SECCIÓN DE EVALUACIÓN DE ESTUDIO DE IMPACTO AMBIENTAL
INFORME TÉCNICO DE INSPECCIÓN DE CAMPO DE EsIA, CATEGORÍA I
DRPO-SEIA-IIO-368-2023

NOMBRE DEL EsIA:	“LA COLONIA OBRA #5”
NOMBRE DEL PROMOTOR:	COLONIA PASEO DEL SOL, S.A.
REPRESENTANTE LEGAL:	HARRY GERARDO MARIN ESPINO
ACTIVIDAD ECONÓMICA PROYECTADA:	CONSTRUCCIÓN
CONSULTORES Y No. DE REGISTRO:	CONSULTORES EN SEGURIDAD INDUSTRIAL Y GESTIÓN AMBIENTAL, S.A. (CONSIGA SOLUTIONS) IRC-014-2013
UBICACIÓN DEL PROYECTO:	POBLADO LA SOBERANIA, SECTOR EL CELAJE, CORREGIMIENTO DE BEJUCO, DISTRITO DE CHAME, PROVINCIA DE PANAMÁ OESTE.
PARTICIPANTES:	Por MiAMBIENTE: -Yohana Castillo / SEIA -Hilario Rodríguez / SEIA -Miguel Ríos / SSH Por el Proyecto: -Cristóbal Polo / Por la Consultoría -José Ching / Empresa contratista
FECHA DE INSPECCIÓN:	LUNES 18 Y MIÉRCOLES 27 DE DICIEMBRE DE 2023
FECHA DE ELABORACIÓN:	VIERNES, 29 DE DICIEMBRE DE 2023

Imagen 7 y 8. Quebrada sin Nombre, que será el punto de descarga de la PTAR, que encuentra fuera de la huella del proyecto.

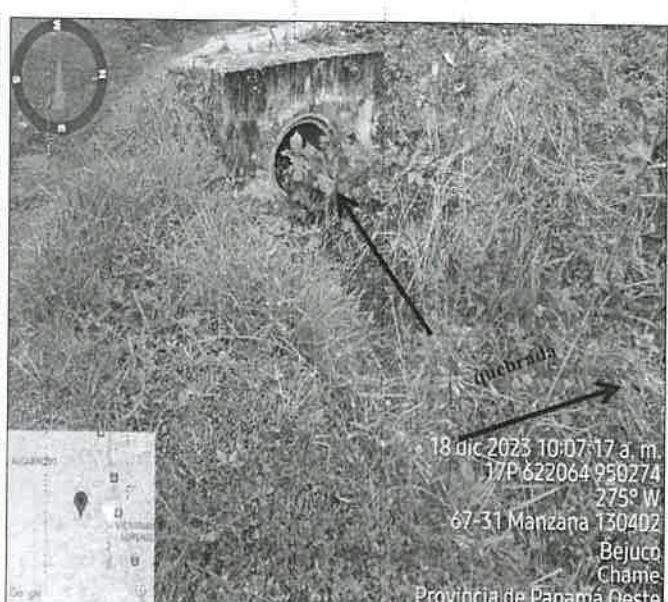
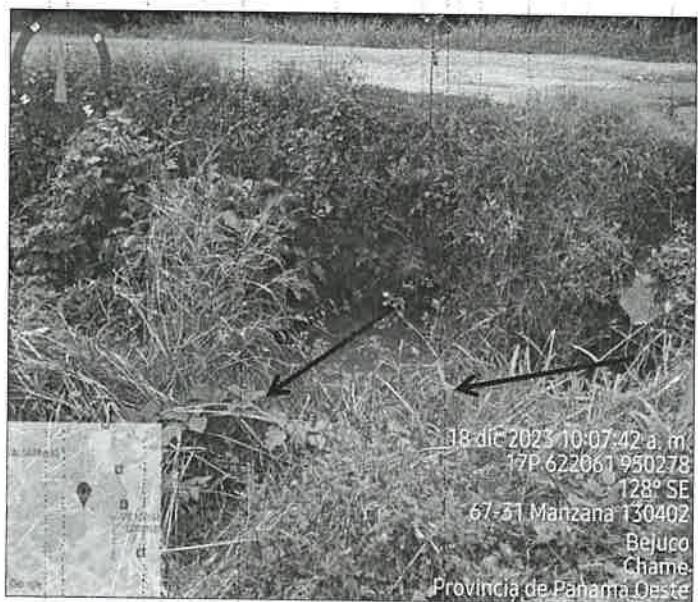
- Identificar otras alternativas u opciones que sean favorables para el medio ambiente circundante y el proyecto a desarrollar, ya que en inspección de campo, se pudo verificar que la fuente hídrica (Quebrada sin Nombre), donde se pretende realizar la descarga de las aguas residuales provenientes de la PTAR, no reúne las condiciones físicas y características naturales, para ser una fuente hídrica receptora, ya que no cuenta con suficiente caudal que permita el transporte, traslado y manejo de volumen de agua residual.

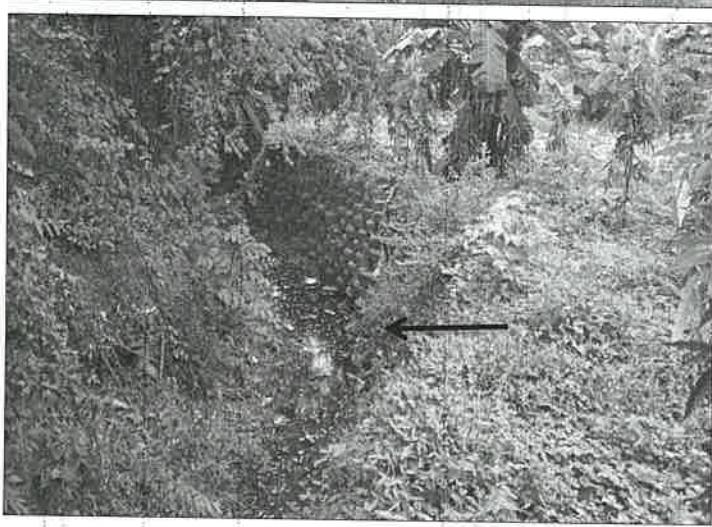
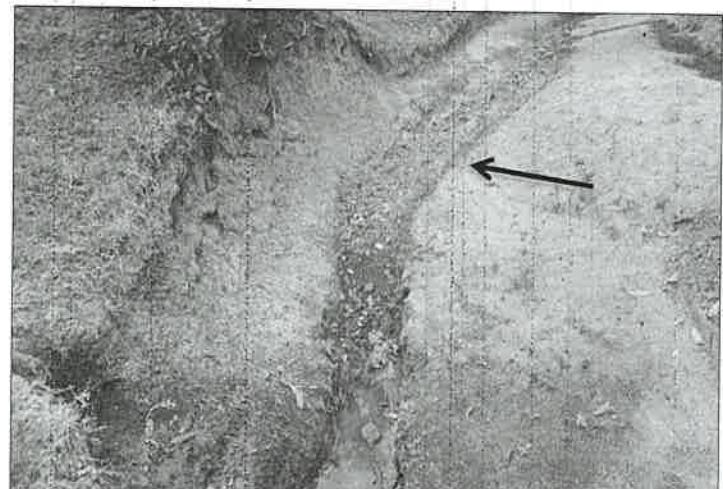
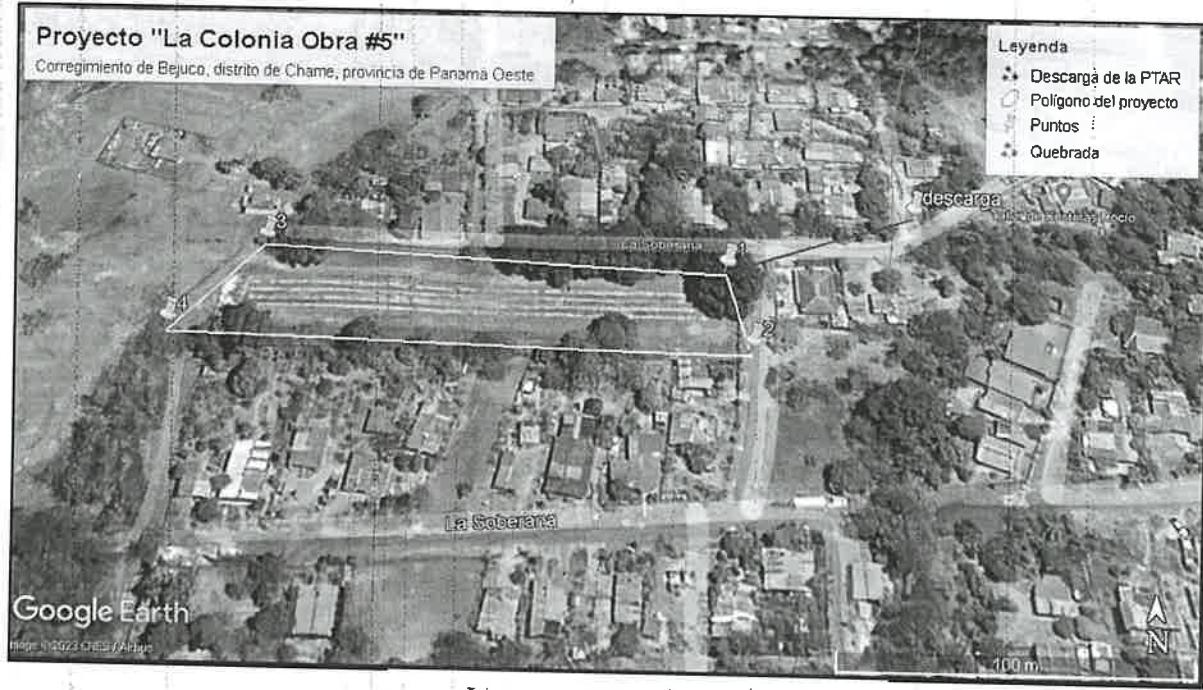
Imagen 10 y 11. El día miércoles 27 de diciembre de 2023, se realiza una reinspección al sitio del proyecto con personal de la Sección de Seguridad Hídrica de la Dirección Regional de Panamá Oeste, para realizar un recorrido aguas arriba y aguas abajo del cuerpo de agua, donde el proyecto indica en el EsIA que será la descarga de la PTAR. Sin embargo se pudo observar que la quebrada Sin Nombre donde se pretende realizar la descarga de aguas residuales de la PTAR, no reúne las condiciones físicas para ser una fuente hídrica receptora, ya que no cuenta con suficiente caudal que permita el transporte, traslado y manejo de volumen de agua.
